**D.M. n. 369 del 9/9/2021 di Riesame dell'autorizzazione integrata ambientale rilasciata con provvedimento DSA-DEC-2009-976 del 03/08/2009 alla società EP Produzione S.p.A. per l'esercizio della Centrale termoelettrica situata nel comune di Ostiglia (MN) – Istanza di modifica non sostanziale AIA ai sensi dell'art. 29-nonies, c. 1, del D. Lgs.3 aprile 2006, 152.**

il Gestore trasmette, ai sensi dell'art. 29-nonies, c.1 della parte II del D.Lgs n. 152/06 e s.m.i. l'istanza di modifica non sostanziale del DM.n. 369/2021, relativa alla rilocalizzazione di alcune aree di stoccaggio dei rifiuti, resasi necessaria a seguito dell'apertura delle aree di cantiere per la realizzazione del nuovo Gruppo OS5 e alla dismissione di altre aree.

Allegato B: Planimetria B22-01 Aggiornamento Planimetria dello Stoccaggio Rifiuti\_Ottobre 2022.

ALLEGATO B: B.22-01  
PLANIMETRIA DELLO STOCCAGGIO RIFIUTI

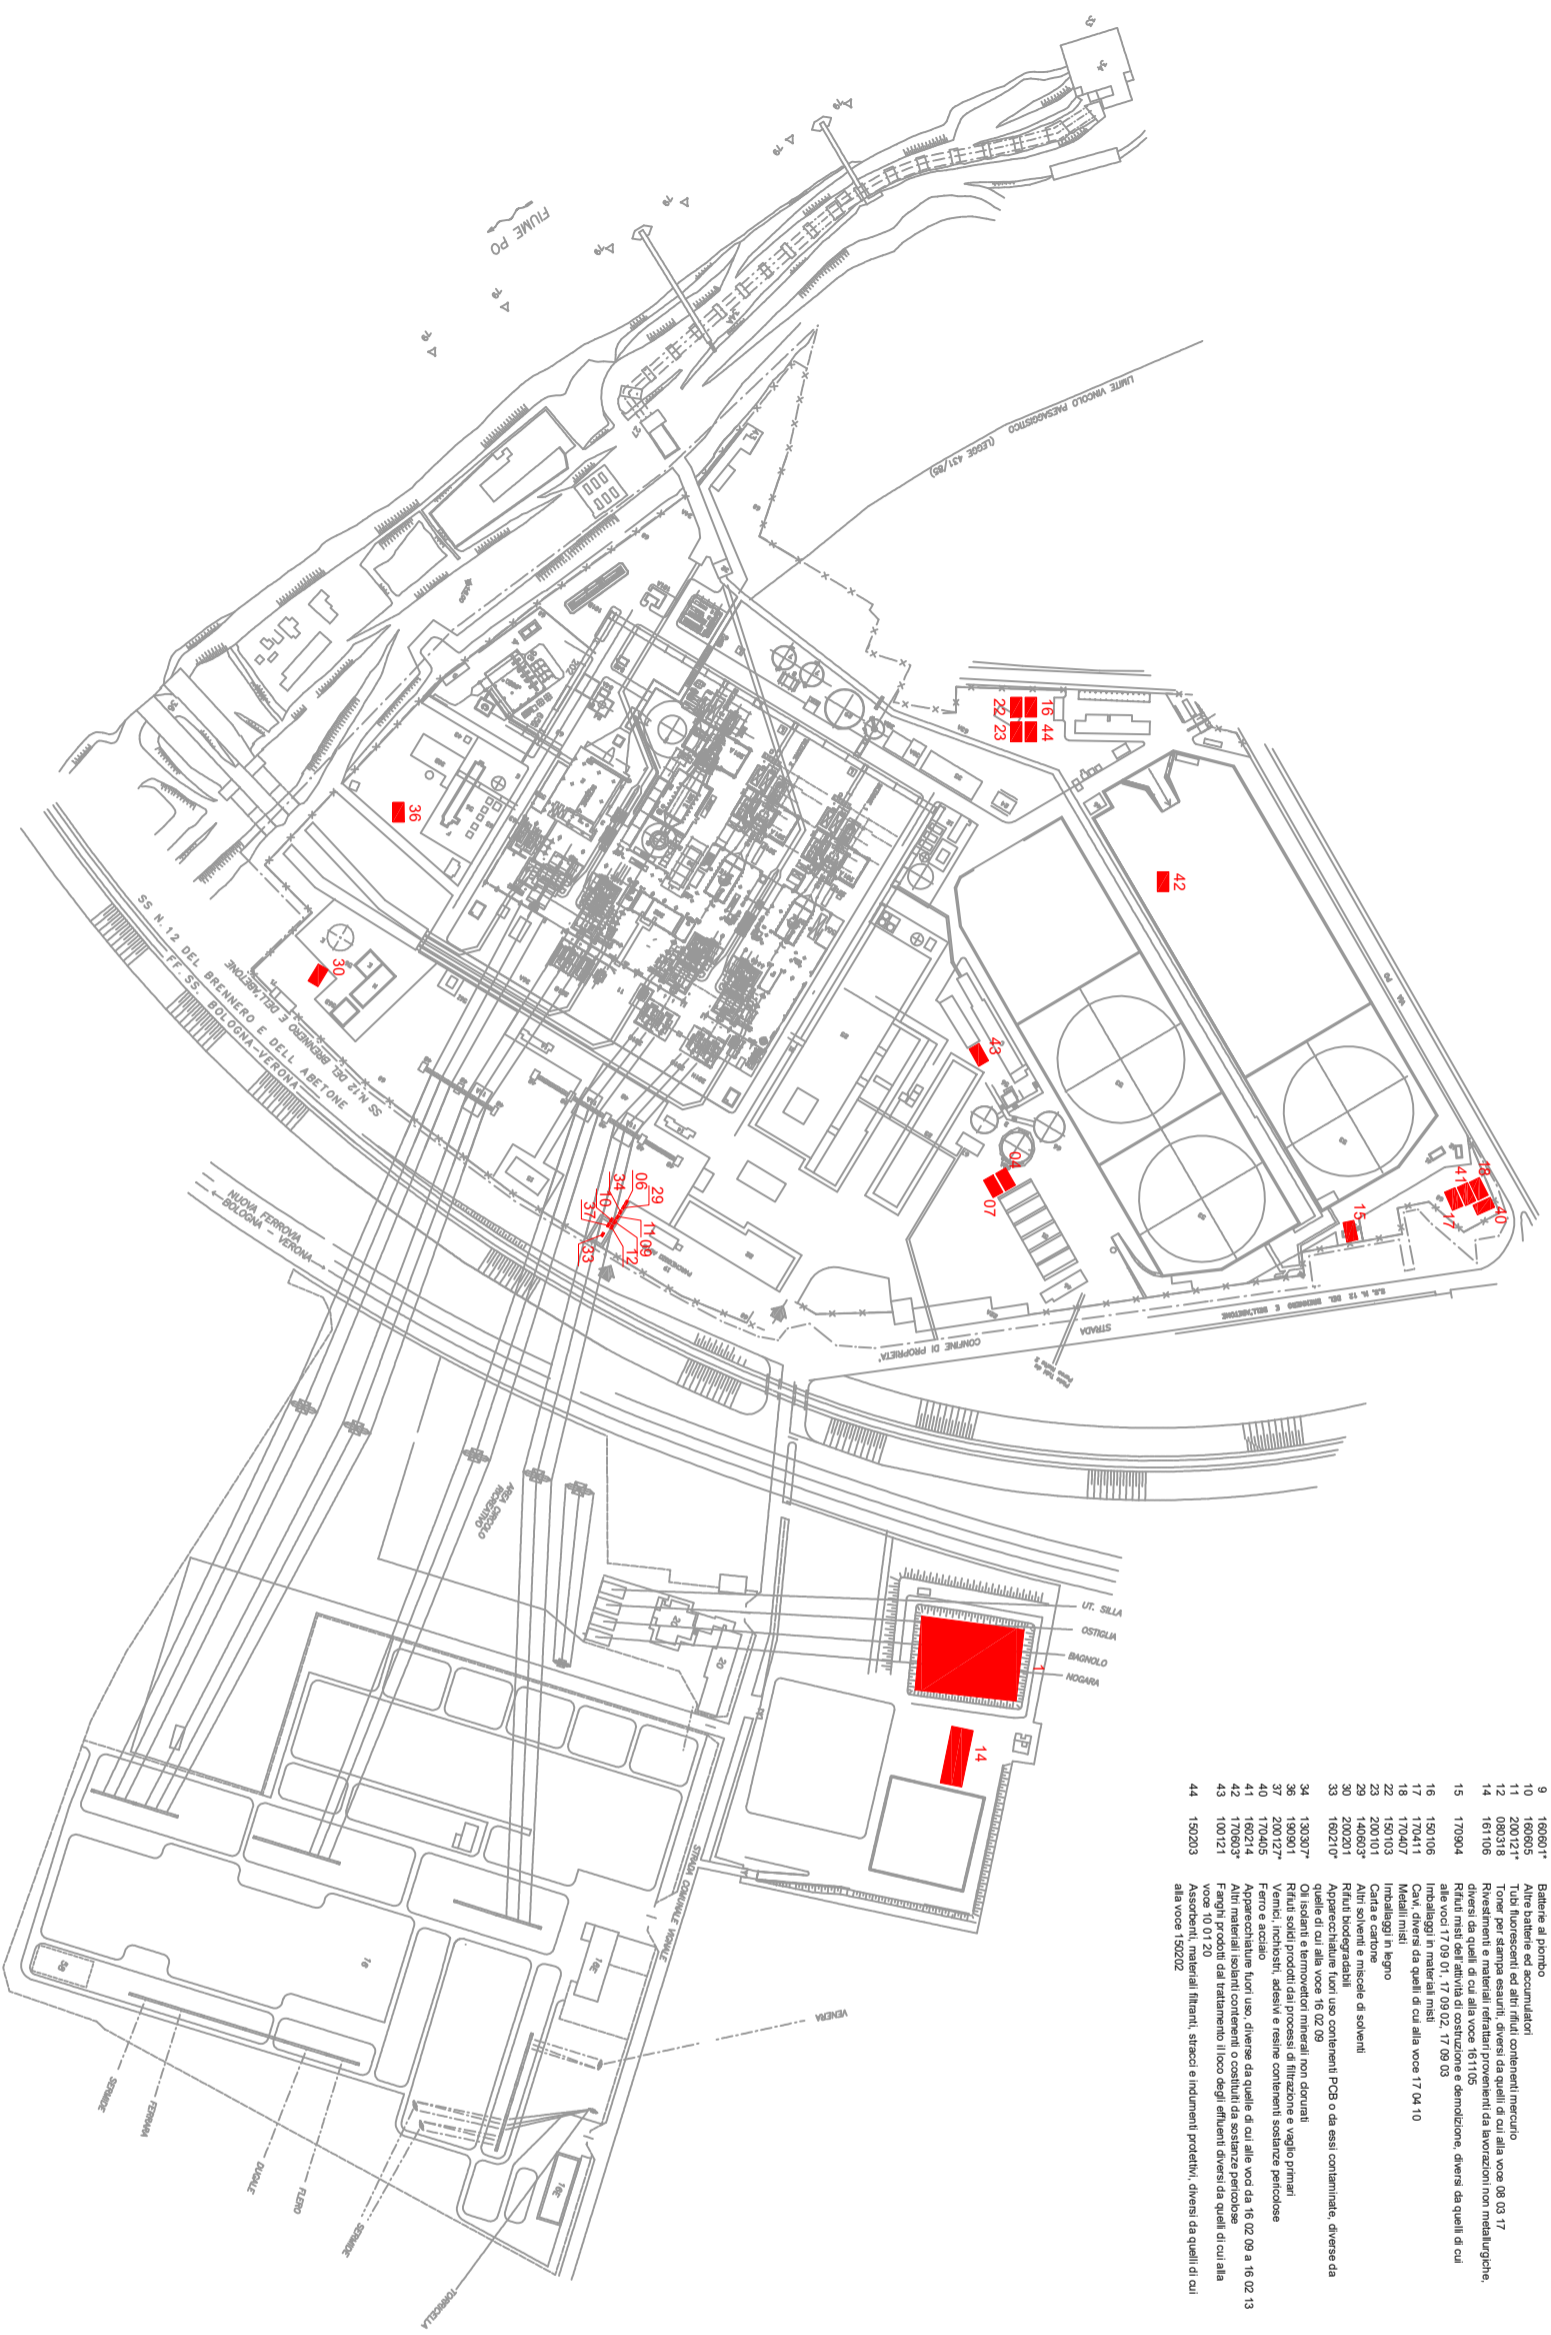
*Modifica dovuta alla ricollocazione delle aree di stoccaggio, indicate in Tabella B.12 della scheda B, come le aree n. 16, 22, 23 e 42, su nuove aree di centrale e allo spostamento dei rifiuti da aree di stoccaggio esistenti che andranno ad essere dismesse, come la n. 30 e 36, in nuove aree di stoccaggio.*

- a) nello spostare alcune aree di stoccaggio dei rifiuti, autorizzate e in esercizio nell'attuale area produttiva di Centrale, in altri spazi disponibili, in modo da liberare le aree per le attività ancillari all'imminente cantiere di costruzione del nuovo gruppo OS5.

Ossia, la modifica consisterà nello spostare i cassoni nei quali vengono depositati i rifiuti:

- EER 150106 "imballaggi in materiali misti"
- EER 150103 "imballaggi in legno"
- EER 200101 "carta e cartone"
- EER 170603\* "altri materiali isolanti contenenti o costituiti da sostanza pericolose"

in una nuova area individuata, che presenta le medesime caratteristiche delle precedenti, ossia impermeabilizzata e dotata di caditoie, che permettono la raccolta dell'eventuale acqua di dilavamento, dovesse percolare dai cassoni, e il suo recapito presso l'idoneo impianto di trattamento reflui.

- b) nell'allocare i rifiuti, di cui:

attualmente stoccati presso le aree "Ex parco fanghi", autorizzate in AIA come la n. 30 e 36, presso delle aree di stoccaggio di nuova realizzazione, autorizzate dalla modifica non sostanziale AIA ID n. 58/11940.

La localizzazione della area è riportata nella planimetria B22 in allegato B.

REV.	DATA	DESCRIZIONE
1	OTTOBRE 2022	SPOSTAMENTO AREE RIFIUTI IN 221/231/301/3742
0	MARZO 2019	EMISSIONE PERMANENTI
